REGIONE: PUGLIA
PROVINCIA: BAT
COMUNI: SPINAZZOLA

ELABORATO:	OGGETTO: IMPIANTO FOTOVOLTAICO DA 99,418 MWP PROGETTO DEFINITIVO RISCONTRO A RICHIESTA DI INTEGRAZIONI
PROPONENTE:	FRV ALISEI SOCIETA' A RESPONSABILITA' LIMITATA Via Assarotti,7 10122 Torino (TO) frvalisei@pec.it
	ing. Gabriele CONVERSANO Ordine Ing. Bari n° 8884 Via Michele Garruba 3 70122 Bari gabrieleconversano@pec.it

La presente relazione è redatta in risposta al documento *“Resoconto sintetico Riunione Gruppo Istruttore n. 9 “Fotovoltaico e altre rinnovabili” con il Proponente dell’ID 7424”*, in modo da fornire i chiarimenti richiesti durante la riunione del 16/01/2024.

Figura: Analisi dei ricettori presenti in un buffer di 1 km dall'intervento complessivo di progetto

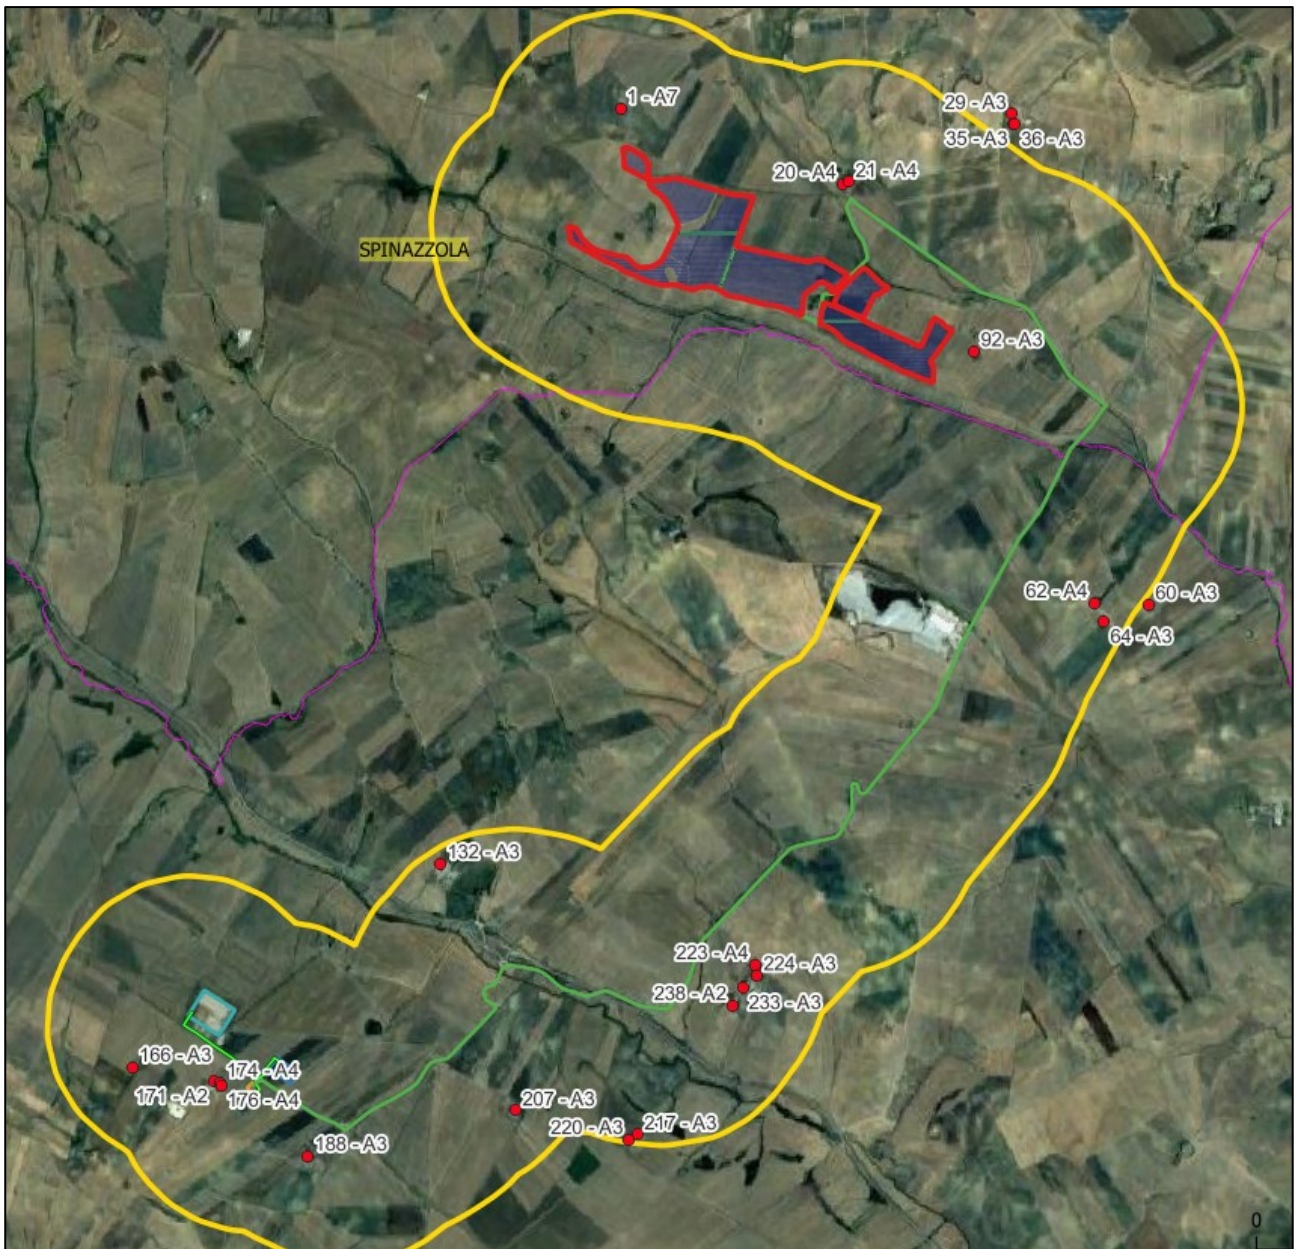
la presentazione dello studio vibrazionale con descrizione dei ricettori

Per quanto riguarda la individuazione dei ricettori, vanno considerati gli edifici che saranno prossimi alle aree di installazione delle opere e di cantiere. A scopo di sicurezza di seguito sono identificati gli edifici in un buffer di 1 km dall'impianto. **Si evince immediatamente che l'ubicazione stessa dell'impianto e delle opere di connessione, lontana dagli edifici, è un fattore di mitigazione rispetto al disturbo derivante dalle attività di cantiere.**

Percorso del cavidotto e fascia nella quale si verificherà un rumore superiore o uguale a 70 dB(A)

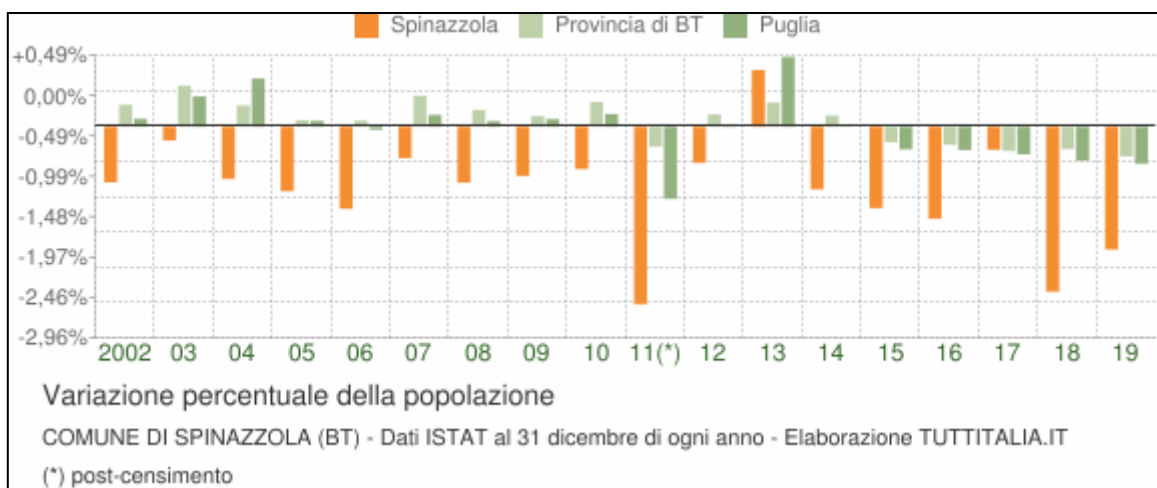
la stima delle emissioni acustiche per gli scavi del cavidotto MT (13km) e del cavidotto AT (250 m e 980 m);

È opportuno precisare inoltre che quello per la realizzazione dei cavidotti è un cantiere mobile, e pertanto la durata del disturbo è limitata all'intervallo temporale in cui il cantiere è nelle immediate prossimità del ricettore interessato.

Si riporta a seguire uno stralcio del percorso del cavidotto con indicazione grafica della fascia interessata da un rumore maggiore o uguale a 70 dB(A). Tale fascia ha una estensione di 23 m per parte rispetto all'asse del cavidotto, ed è assolutamente distante da qualunque ricettore.

Stratigrafia posa cavidotti (da Elaborato T28 - Cavidotti MT - Particolari sezioni di scavo)

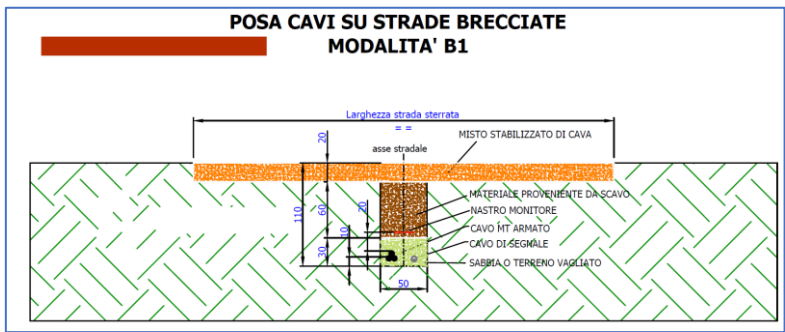
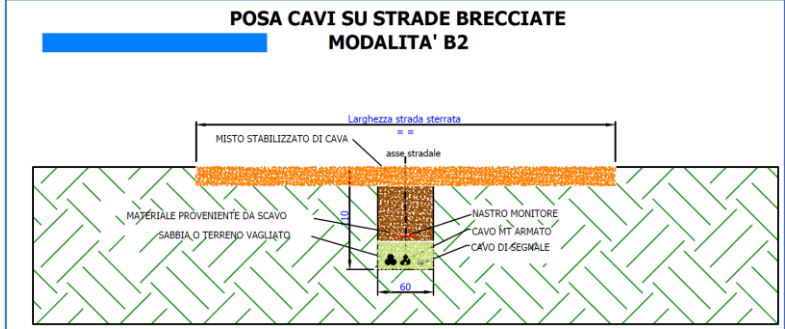
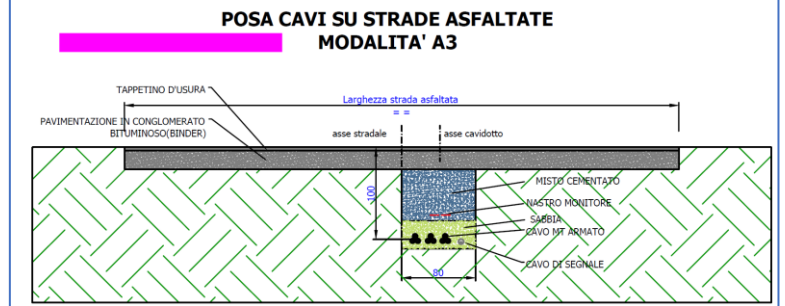
se sono disponibili delle tavole per chiarire la stratigrafia della posa dei cavidotti

Si riportano di seguito degli stralci dalla tavola T28 già protocollata.

Figura: Ubicazione delle telecamere e delle opere di illuminazione

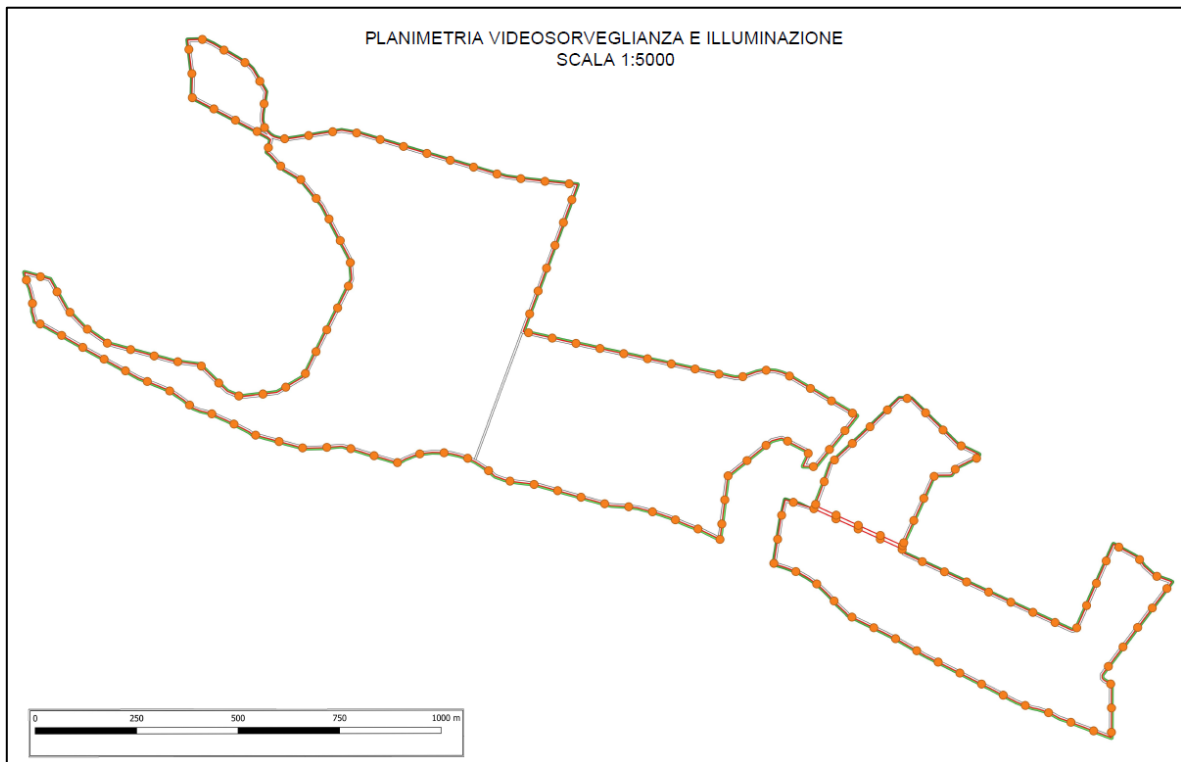
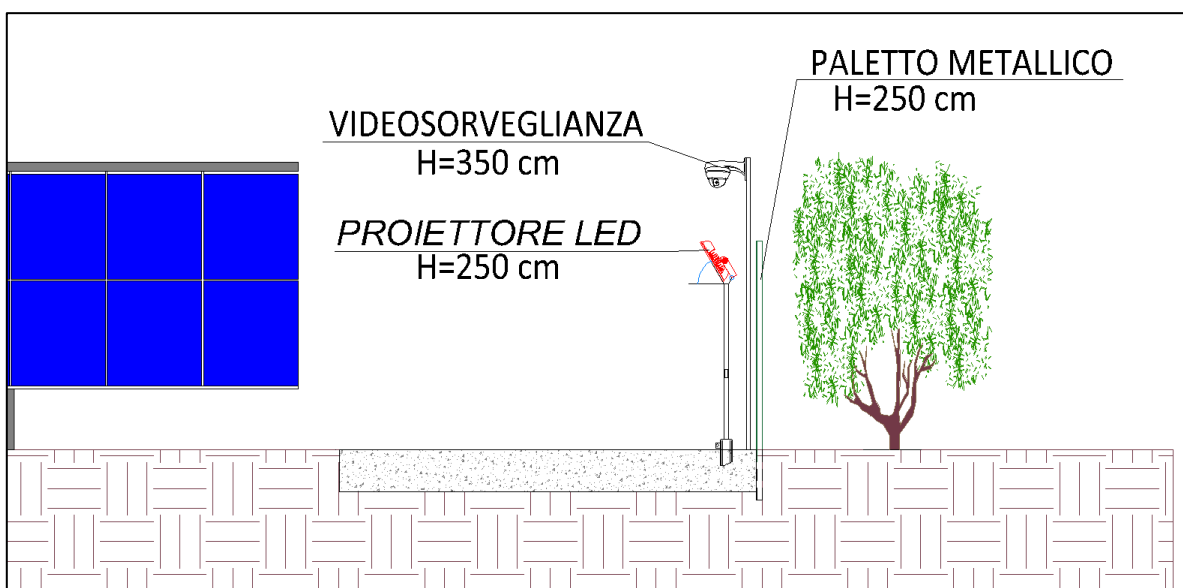
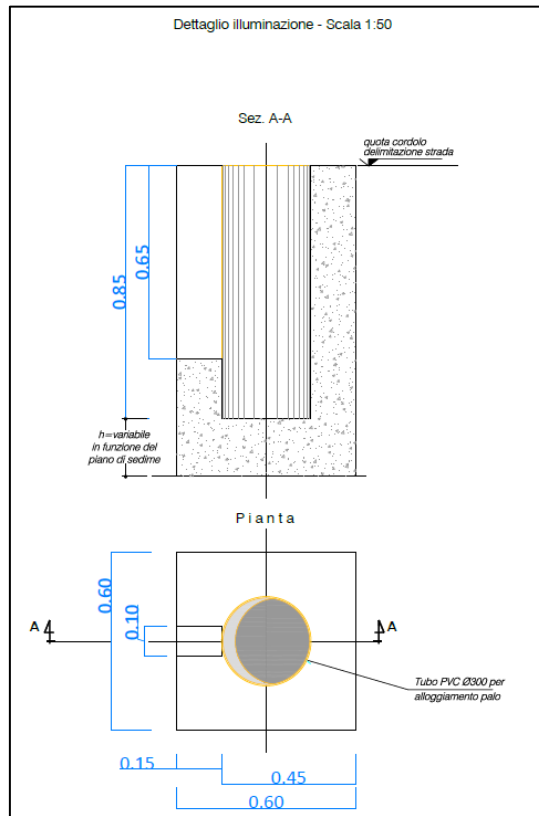
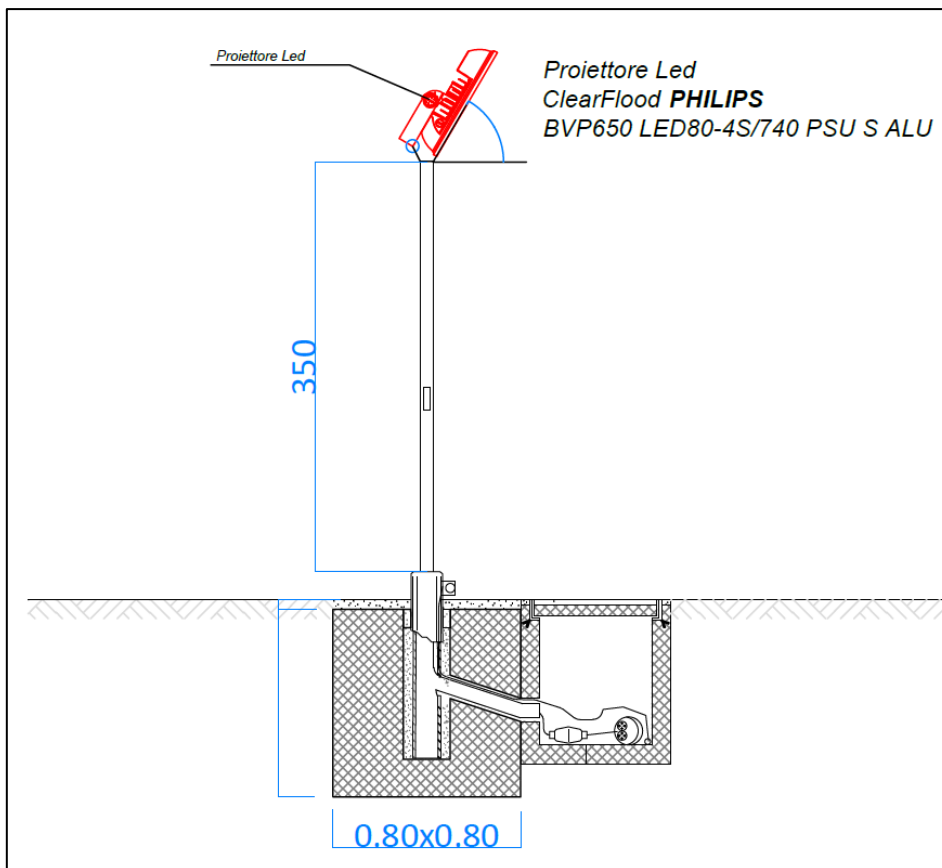
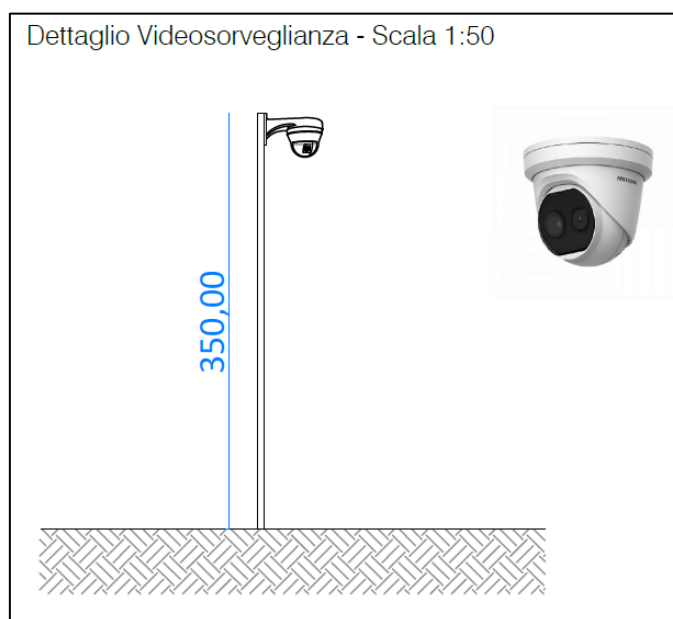
se sono disponibili delle tavole per chiarire la posizione delle opere di mitigazione e la posizione dei pali e delle telecamere per la videosorveglianza e l'illuminazione;

La posizione dei pali per la videosorveglianza e l'illuminazione sono ben descritte dell'interno dell'elaborato grafico denominato "EZ3C557_ElaboratoGrafico_00_05 – Impianto FV – Particolari videosorveglianza ed illuminazione – Area d'impianto". All'interno della tavola sono mostrati cartograficamente i punti di installazione dei sistemi di illuminazione e videosorveglianza. Inoltre sono presenti i dettagli grafici di quanto verrà installato.

Analisi di visibilità su base orografica

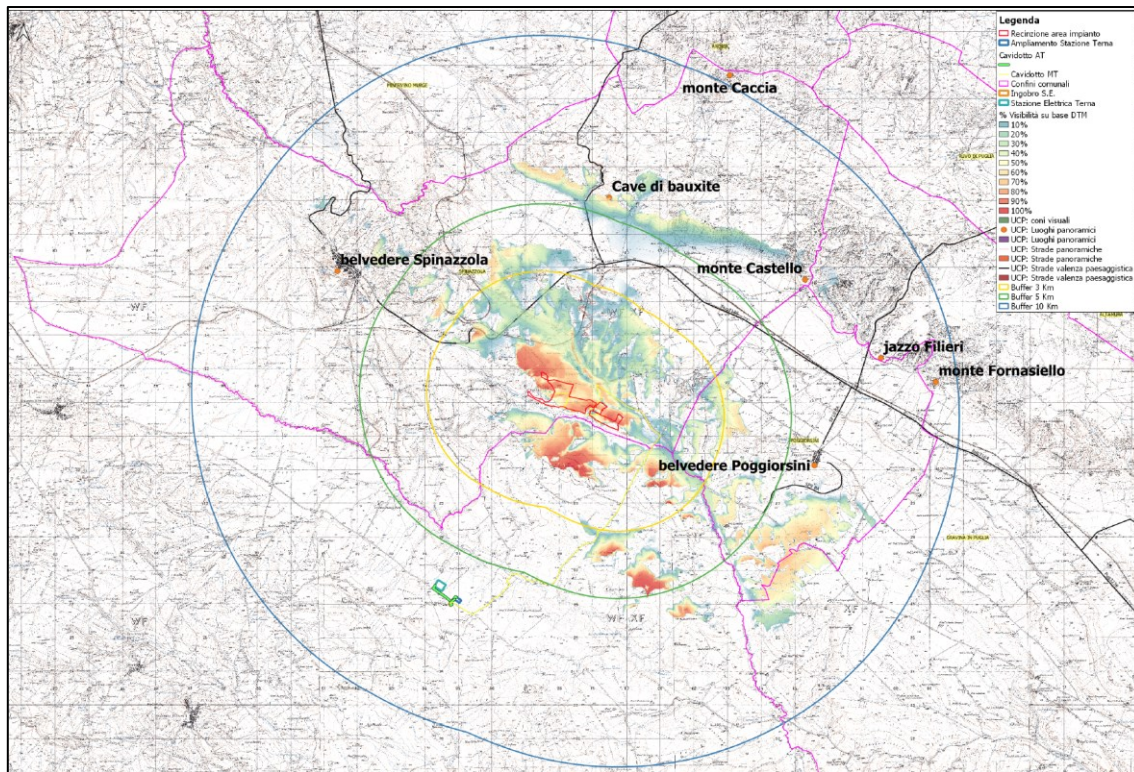
di chiarire concretamente, rispetto al posizionamento dei pannelli, cosa si intenda fare per "ricostruire l'andamento orografico del territorio, attraverso l'elaborazione delle informazioni contenute nei file numerici DTM di input, disponibili sul portale cartografico della Regione Puglia, e per ricostruire l'uso del suolo del territorio e la "geometria" degli elementi naturali in grado di costituire un ostacolo alla visibilità dell'impianto, ossia in grado di rappresentare una barriera visiva tra un potenziale osservatore ed i campi FV, esercitando così una vera e propria azione schermante;

I risultati sono riportati alla pagina seguente per pronto riferimento.

Si specifica altresì che l'andamento orografico del terreno non sarà oggetto di modifiche di alcun tipo, ma che l'installazione dei moduli seguirà l'attuale andamento del terreno, in modo da minimizzare anche in questo senso l'impatto delle opere proposte.
